GEN/10/14266786/00/NL/000

Periodieke inspectie op locatie

RES DE UITKIJK - LA VIGIE, Koning Ridderdijk 33, 8434 Middelkerke

Natuur	Personenlift
Installateur	Schindler
Type	-
Serienummer	P61/79
Jaar van indienstelling	1969
Klant nummer van het toestel	6913

Schacht- & bordesdeuren:

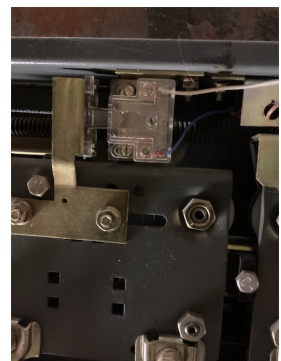
- Deurcontact: de kooibeweging wordt onderbroken bij "schudden" van vergrendeld deurpaneel. Te verhelpen.
- Deurcontact: de kooibeweging wordt onderbroken bij "schudden" van vergrendeld deurpaneel. Te verhelpen.
